OGGETTO: RIPRISTINO E RAFFORZAMENTO DI UN TRATTO DELL'ARGINE SINISTRO DEL FIUME ALCANTARA, A PROTEZIONE DEL DEPURATORE DEL CONSORZIO RETE FOGNANTE DEI COMUNI DI TAORMINA, CASTELMOLA, GIARDINI NAXOS E LETOJANNI (ME)

Procedimento: Procedura di Verifica di Assoggettabilità a VIA ai sensi dell'art. 19 del D. Lgs. n. 152/06 e ss.mm.ii. integrata con Valutazione di incidenza ambientale ai sensi dell'art. 10 del D.Lgs 152/2006 e ss.mm.ii.

PARERE della C.T.S. n. 840 del 27/08/2026

Figura 8 - Sezione tipologica della scogliera, del rinterro e della fascia di nuove specie vegetali.

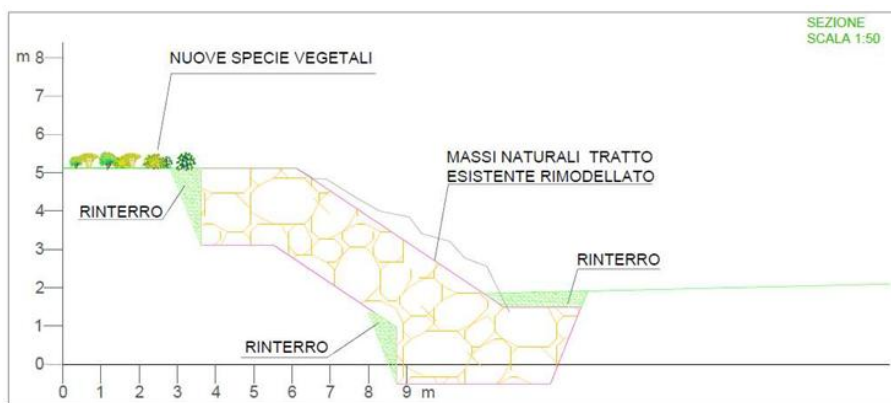
CONSIDERATO, infine, che il progetto prevede interventi di rinaturalizzazione, con la messa a dimora di specie arbustive autoctone lungo la parte sommitale della mantellata, in corrispondenza della sponda sinistra, in coerenza con le caratteristiche ecologiche degli habitat di interesse comunitario presenti nel tra o di intervento, contribuendo al rafforzamento della funzionalità ecologica dell'argine.

Sotto il profilo naturalistico, sono state privilegiate specie autoctone o largamente diffuse negli ambienti ripariali, perifluviali e costieri della Sicilia nord-orientale, caratterizzate da elevata adattabilità alle condizioni pedoclima che locali, rido e esigenze manutentive e buona capacità di insediamento in substrati poveri e fortemente drenanti. Parallelamente, nella definizione dell'elenco floristico è stata posta particolare attenzione alla reperibilità commerciale del materiale vegetale, privilegiando specie normalmente disponibili presso vivai specializzati nella produzione di essenze autoctone o facilmente reperibili sul mercato sementiero nazionale, favorendo così l'inserimento non solo di specie autoctone, ma di origine italiana. In particolare, la fascia vegetata prevista sulla sommità della mantellata sarà costituita da specie caratterizzate da elevata rusticità, buona capacità di attecchimento e sviluppo radicale compatibile con le opere di difesa spondale.
